Rapport de contrôle d'installations électriques à basse et à très basse tension

RÉF. 80/2022/54240/03:1

DATE DU CONTRÔLE 10/02/2022 **AGENT VISITEUR** Amaury Van Daele
ADRESSE DU CONTRÔLE Rue du Rempart des Moines 14 (étage 5(1452)) - 1000 Bruxelles **TYPE DE CONTRÔLE** Visite de contrôle vente ancienne installation (8.4.2.)

Croquis de position élémentaire et descriptif sommaire des tableaux

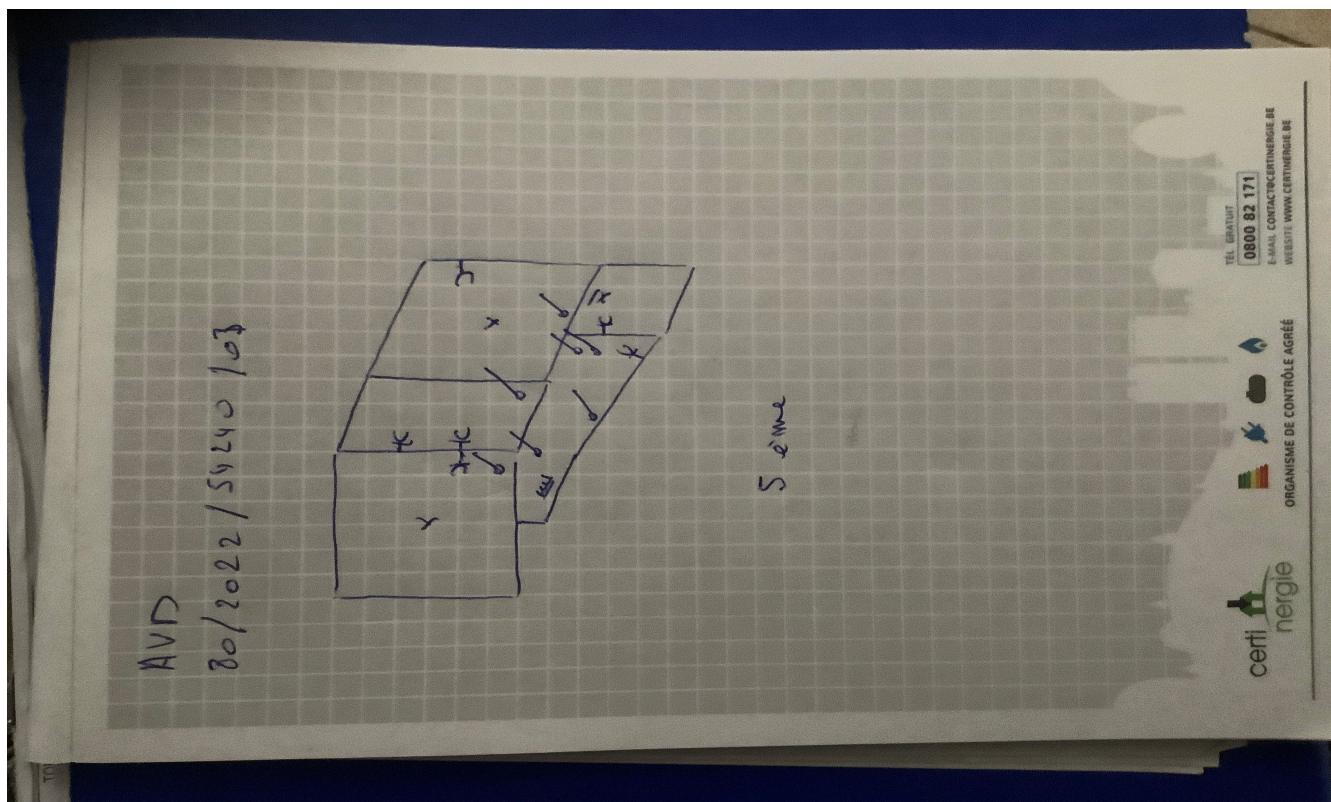
- Les schémas unifilaires et/ou plans de position ne sont pas présents. - 3.1.2.;6.4.6.;6.5.7.;9.1.2.
- Il faut revoir l'introduction des conducteurs dans les protections de circuits (sections/natures différentes, nombre de conducteurs, ...)
- Les tableaux de répartition ne sont pas accessibles ou démontables. - 5.3.5.1.
- La tension d'alimentation n'est pas indiquée clairement de manière apparente sur chaque tableau de répartition et de manoeuvre. - 3.1.3.3.a
- Les circuits, les appareils de coupure et/ou les dispositifs de protection ne sont pas repérés de manière claire et visible. - 3.1.3.

- Nous ne pouvons pas exclure qu'au dépôt des schémas il puisse y avoir d'autres infractions.
- Les schémas unifilaires et plans de position doivent renseigner l'adresse de l'installation, les coordonnées du responsable des travaux et du propriétaire. Ces derniers devront signer et dater ces schémas.
- Lors d'une rénovation de l'installation électrique, les dérogations pourraient ne plus être appliquées.
- Les plans et schémas seront à adapter en fonction des travaux de mise en conformité qui seront réalisés.
- L'habitation étant meublée et les plans n'ayant pas été fournis, il se peut que tout n'a pu être vérifié.
